Novi vijak - kolotur za napinjanje 531 0342 30

LuK-AS-br.: 531 0342 30

Izdano 12.2007

Slika 1: 531 0342 30

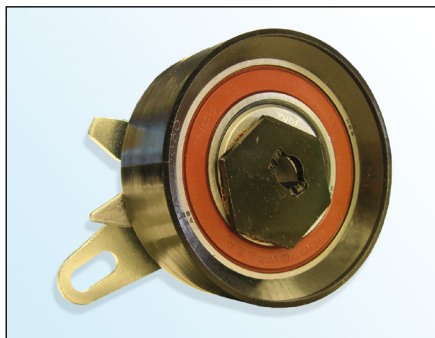
U okviru kontinuiranog tehničkog razvoja proizvođa LuK-AS isporučuje zajedno s kolotutom za napinjanje **531 0342 30** i novi vijak (**slika 3**).

- Vijak s pljosnatom glavom Torx
- Glava vijka **Ø 18,5 mm**
- Klasa čvrstoće **10.9**
- Element za osiguranje vijka na navoju
- Povećana sposobnost samostezanja

LuK-AS preporučuje zamijeniti postojeći vijak (**slika 2**) novo isporučenim vijkom.

Zatezni moment: 20 ± 1,5 Nm
